**CONVENIO FOPAE – SOCIEDAD COLOMBIANA DE GEOTECNIA**

**CONCEPTO TECNICO No. CT-408 de 2005**  
**Revisión de Estudio Particular de Respuesta Local**  
**de Amplificación de Ondas Sísmicas**  
**Artículo 7 - Decreto 074 de 2001**

<b>ENTIDAD SOLICITANTE:</b>	Nancy Junca Bonilla Inversiones Sambalt
<b>LOCALIDAD:</b>	Usaquén
<b>BARRIO:</b>	La Calleja
<b>PROYECTO:</b>	<b>OCASA</b>
<b>DIRECCIÓN:</b>	Carrera 48F con Calle 95
<b>UPZ:</b>	15 Country Club
<b>TIPO DE RIESGO:</b>	Sísmico
<b>EJECUTOR:</b>	Alfonso Uribe S. y Cia. Ltda..
<b>FECHA DE EMISION:</b>	Enero 17 de 2005

**Figura 1 Localización del Proyecto Ocasá**

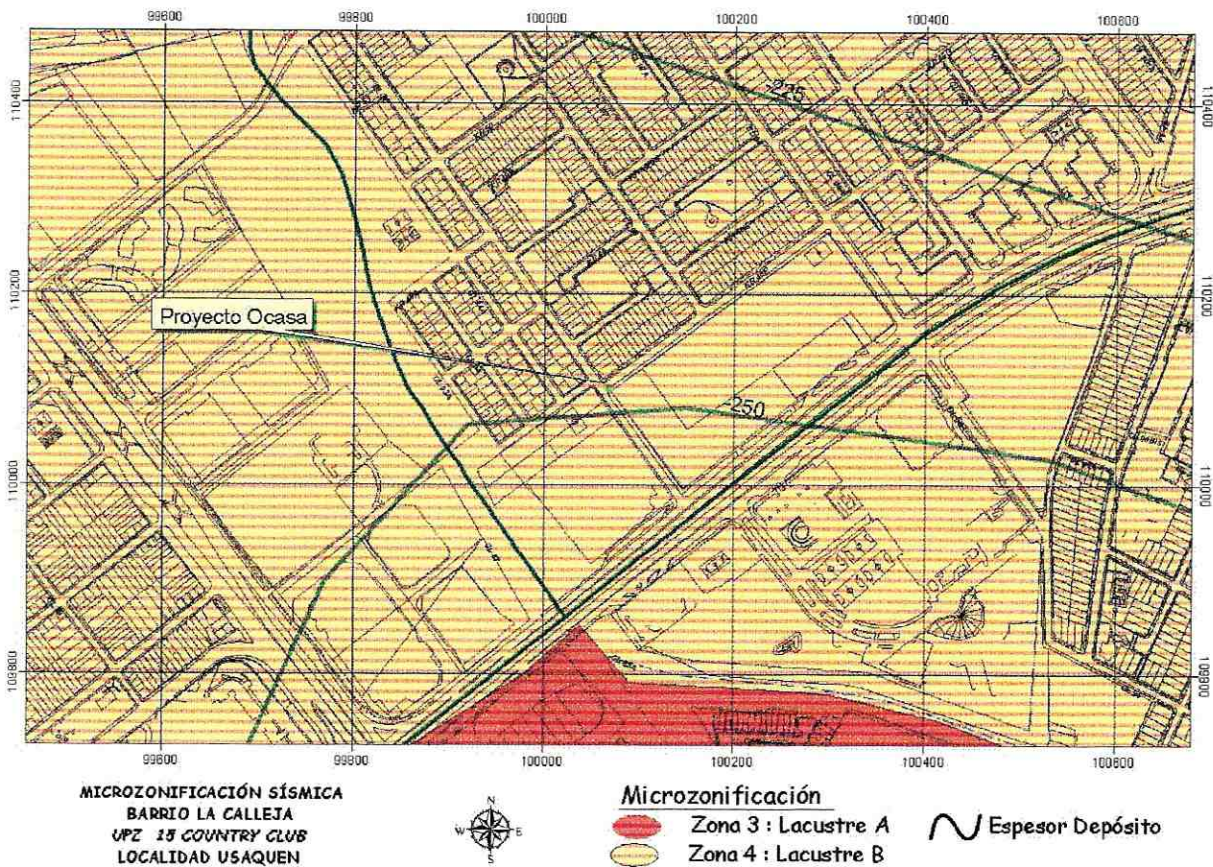
*En la Introducción del Anexo E del informe se define la localización del proyecto de acuerdo con el mapa de Microzonificación Sísmica de Bogotá, ubicándolo en la Zona 4 de Lacustre B. Esta ubicación está de acuerdo con el Decreto 074 de 2001 (Figura 1 del presente concepto técnico).*
